日本原燃株式会社	
資料番号	共通 08-2 R <u>2</u>
提出年月日	令和 5 年 <u>3</u> 月 <u>20</u> 日

設工認に係る補足説明資料

第 2 回申請の申請書の構成

(MOX 燃料加工施設)

第2.5.2.7.6図 被覆施設
 燃料棒加工工程搬送設備の構造図
 乾燥ボート搬送装置
 グローブボックス-1, -2, -13, -14
 (PA0144-B-20701, -20702, -20713, -20714)

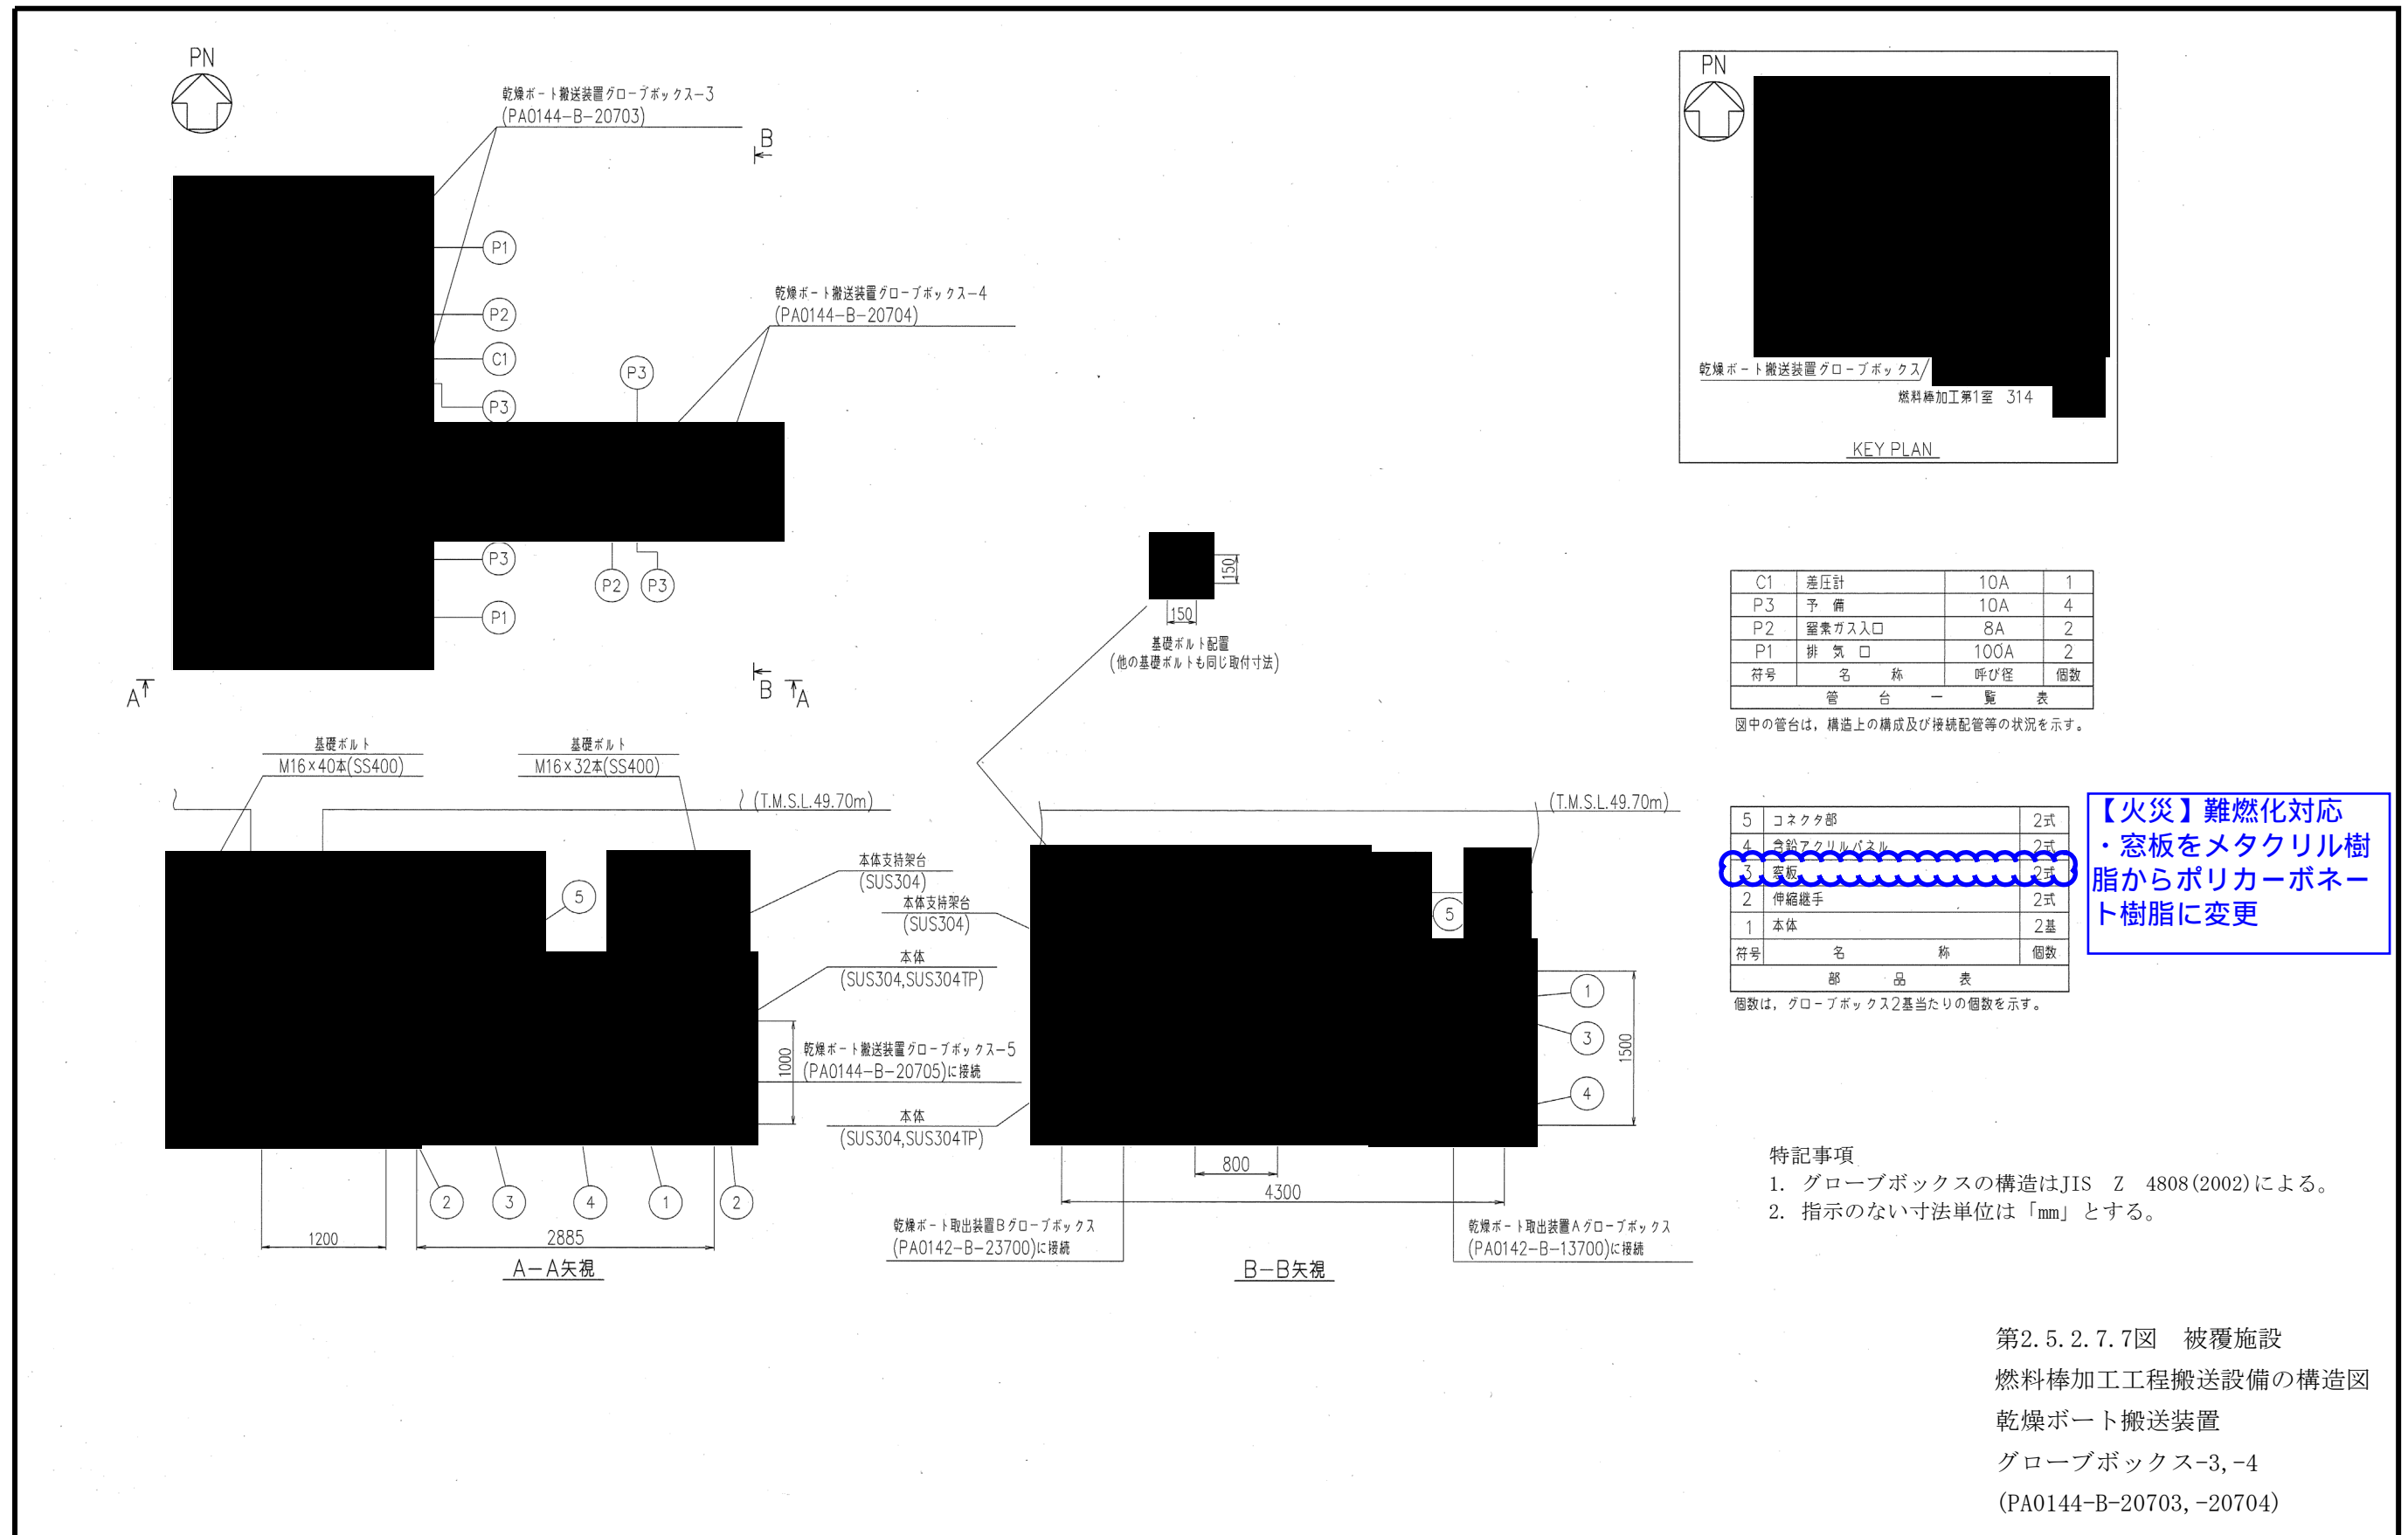
【火災】難燃化対応
 ・窓板をメタクリル樹脂からポリカーボネート樹脂に変更

第2.5.2.7.7図 被覆施設
 燃料棒加工工程搬送設備の構造図
 乾燥ボート搬送装置
 グローブボックス-3,-4
 (PA0144-B-20703,-20704)

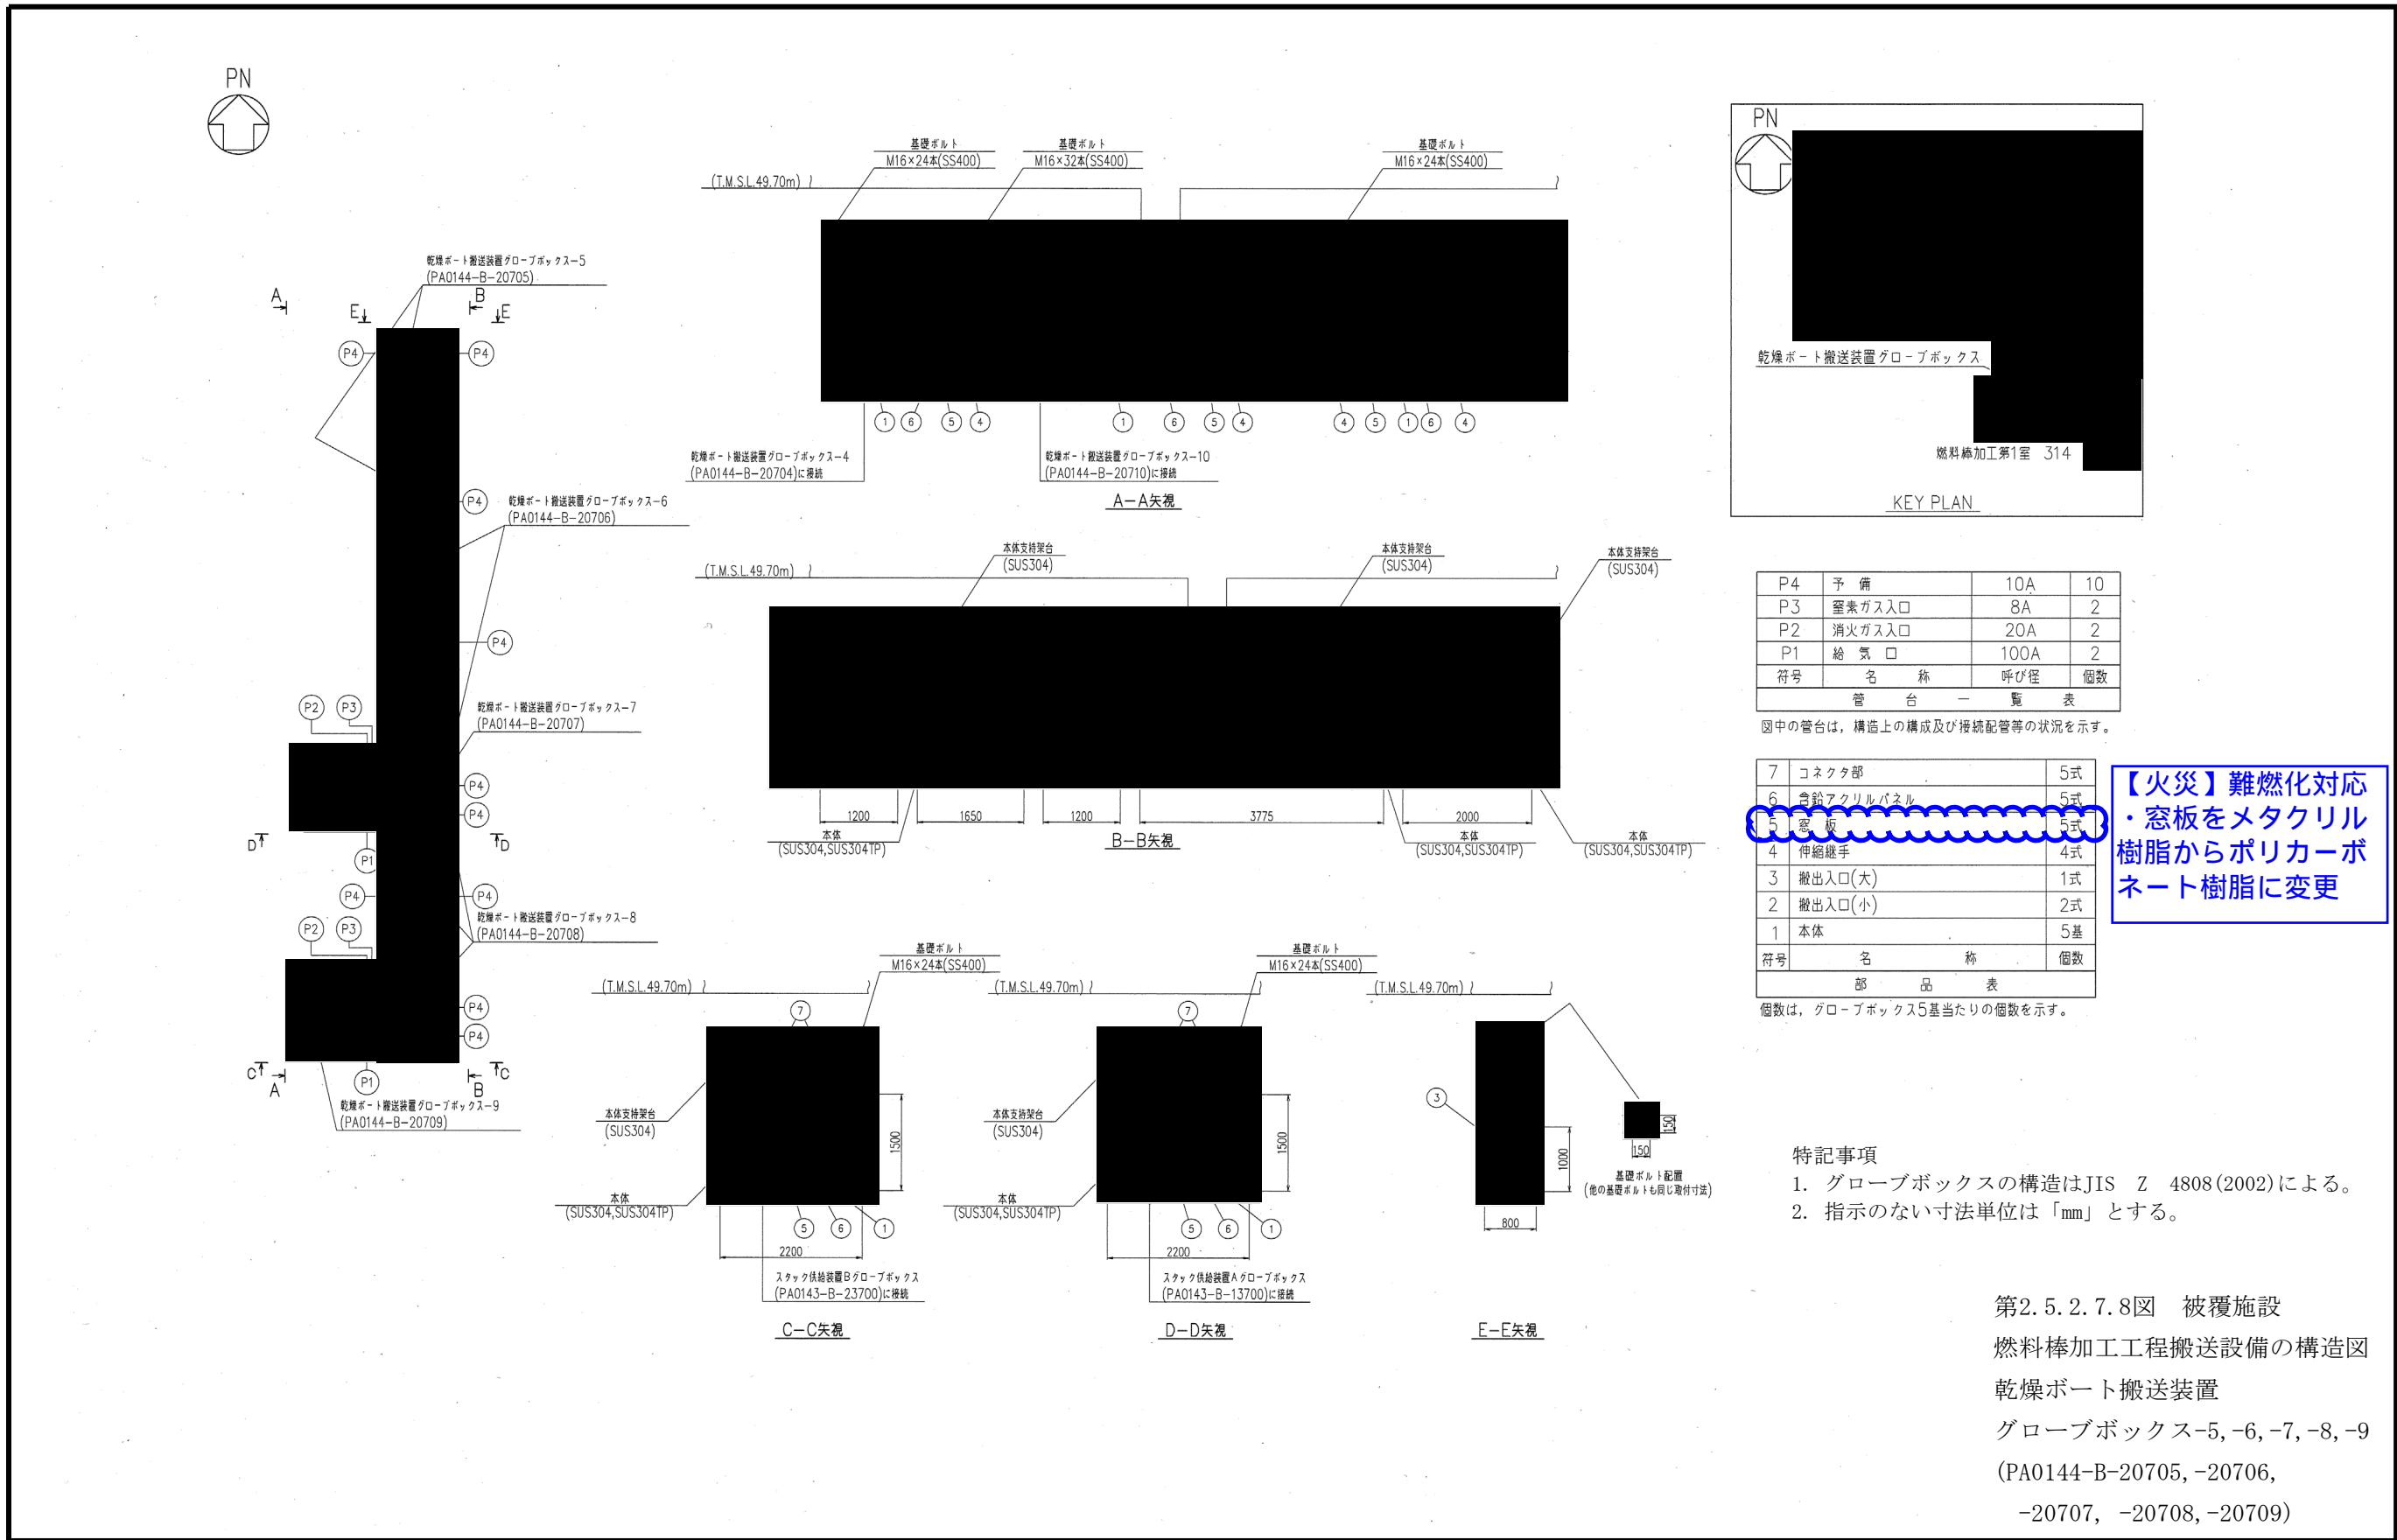
【火災】難燃化対応
 ・窓板をメタクリル樹脂からポリカーボネート樹脂に変更
